**Budowa Sali gimnastycznej przy Szkole Podstawowej w Podszklu**

ODPOWIEDZI NA ZAPYTANIA

Dotyczy: znak sprawy: RB.271.10.2024 - Budowa Sali gimnastycznej przy Szkole Podstawowej w Podszklu

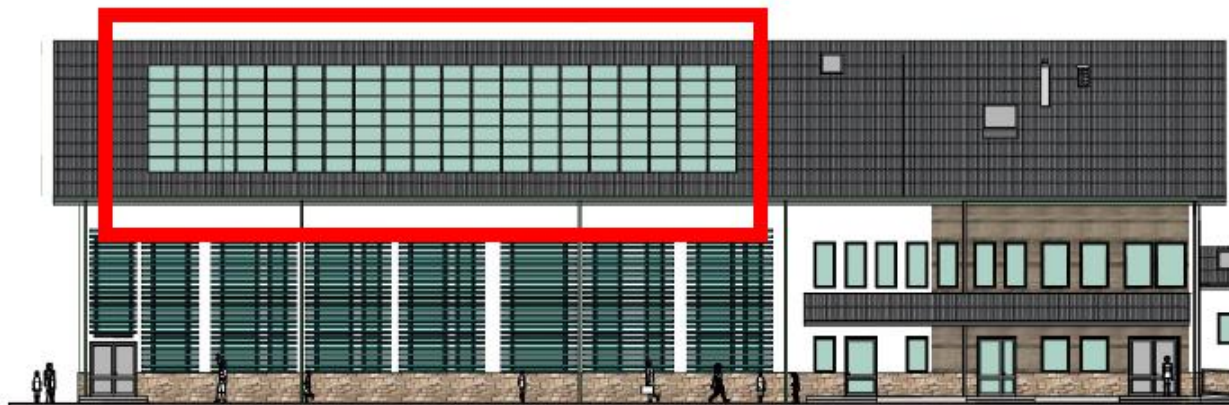
Proszę o podanie podstawowych parametrów sufitu podwieszanego w Sali gimnastycznej, gdyż w projekcie nie podano. Jest to niezbędne w celu rzetelnej wyceny w/w zadania.

Projektant nie określa minimalnych i maksymalnych parametrów akustycznych sufitu podwieszanego wykonanego z systemowych płyt gipsowych, perforowanych, przeznaczonych do stosowania w salach gimnastycznych. Grubość razem z wełną mineralną 7 cm.

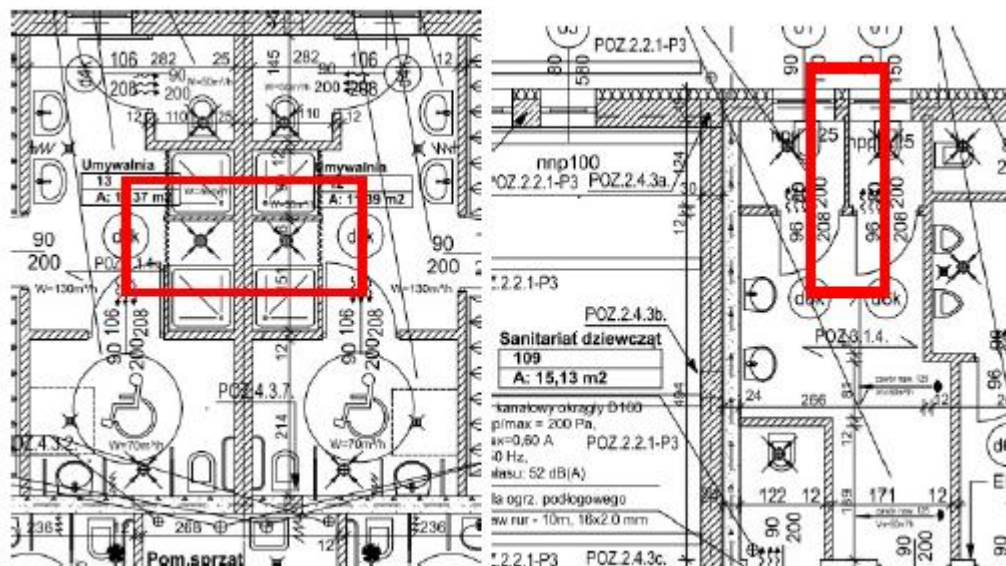
W opisie do projektu podano „Ściany szczytowe sali szkieletowe, wypełniane, murowane z pustaków ceramicznych grubości 29 cm KL.15 i w części dwukondygnacyjnej w obrębie poddasza 25 cm”. Z uwagi, iż pustak ceramiczny gr. 29 cm na runku jest nie osiągalny proszę o wyrażenie zgody na zmianę na pustaki ceramiczne np. LEIER THERMOPOR 30 P+W.

Wykonać zgodnie z projektem.

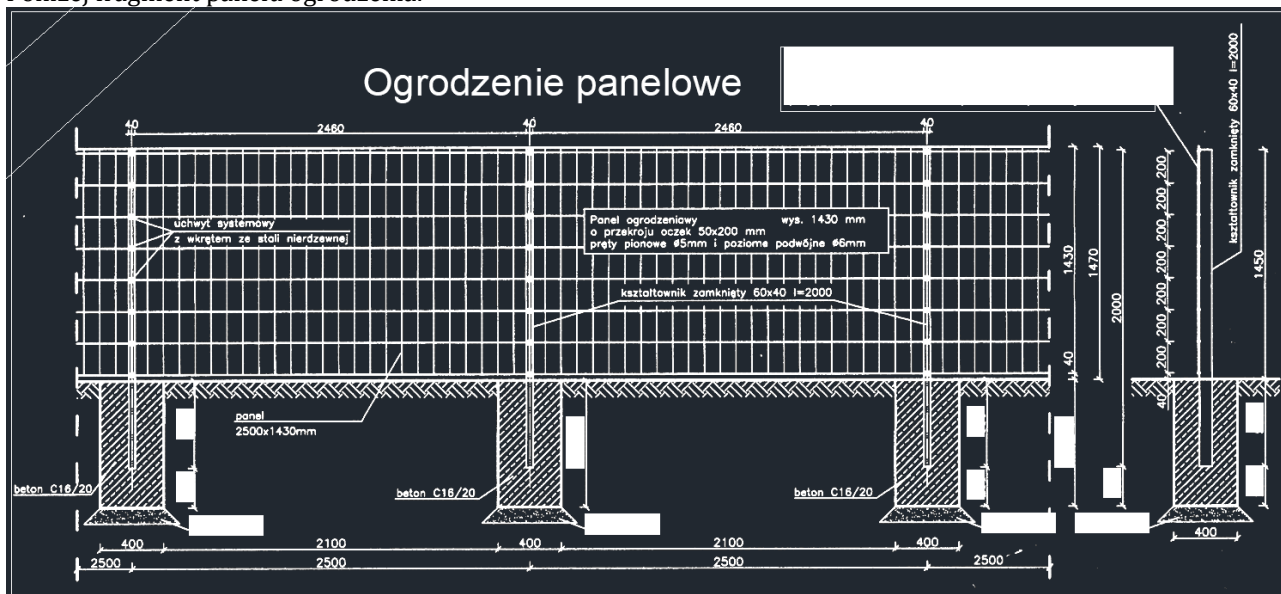
Poniżej fragment z projektu ogrodzenia panelowego:

Proszę o uzupełnienie podanego rysunku o szczegół ogrodzenia panelowego, gdyż na podanym fragmencie nie widać podanego ogrodzenia. Jest to niezbędne w celu rzetelnej wyceny w/w zadania.
